鄂州葛店经济技术开发区住房和城乡建设局文件

鄂葛开建字〔2024〕2号

关于葛店经开区 2023 年第四季度建设工程 红黑榜项目的通报

红榜二、文明施工和项目管理红榜 桂园赋一期项目

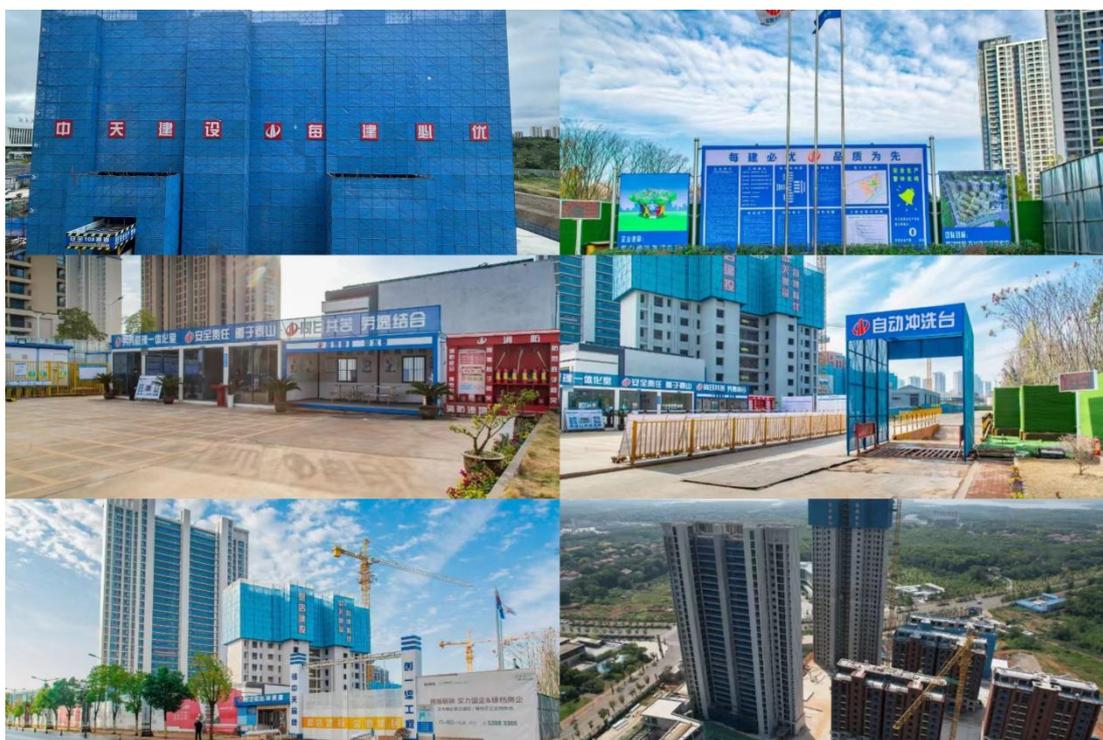
上榜理由：该项目投入资金安装外架金属防护网片，提高施工期间防护能力，安装并运用智慧工地管理系统，提升项目风险预警能力；项目部各项管理制度规范，是葛店经开区首个获得“安薪工程”荣誉的单位，施工现场安全教育、宣传全覆盖，场地干净整洁，无建筑及生活垃圾堆积；施工现场安全设施齐全；高标准落实安全文明、质量等标准化各项措施，施工现场设置工人冬季施工休息区并配备空调、饮水机等。

黑榜二、文明施工黑榜

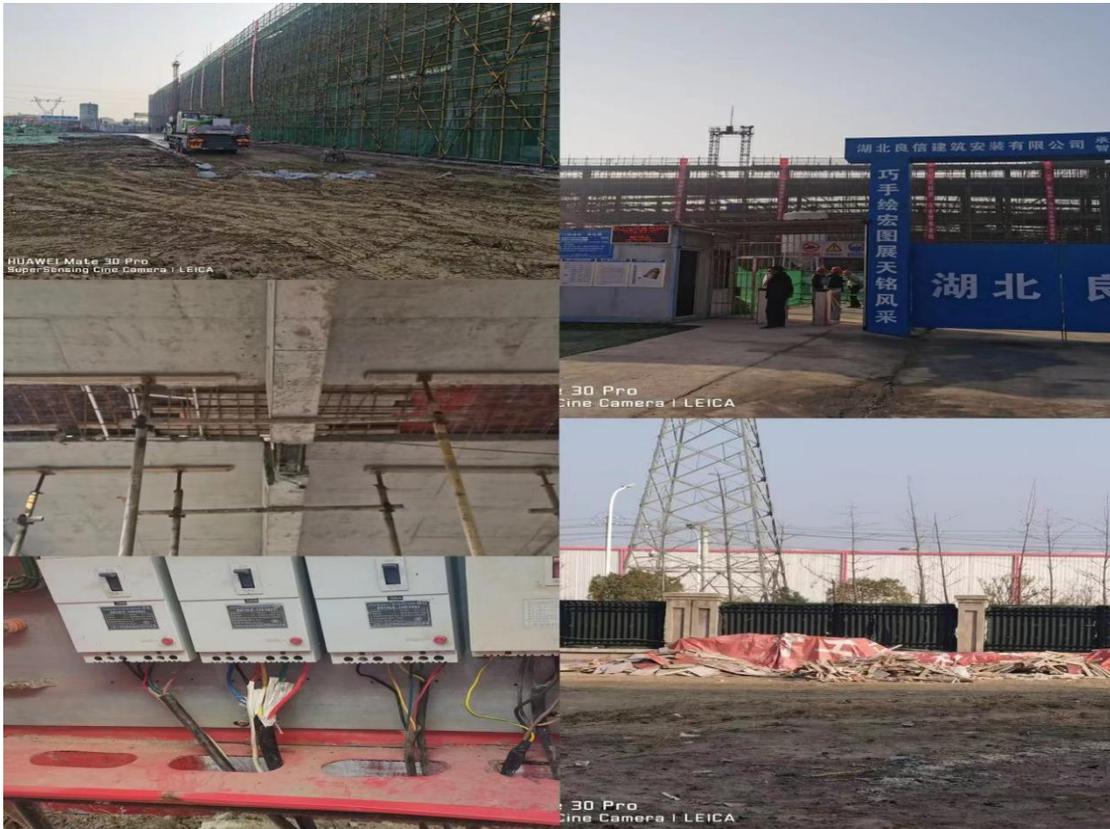
上榜理由：施工现场建筑垃圾、生活垃圾未及时清运；现场裸土未覆盖；文明施工、扬尘治理“六个百分百”落实情况差；未提供建设单位工程款支付担保相关凭证；质量管理疏忽（未建立原材料进厂管理台账），资料不齐全；模板搭设（后浇带模板支撑搭设不规范）、施工用电（三级箱设置不规范，存在一闸多机现象）。
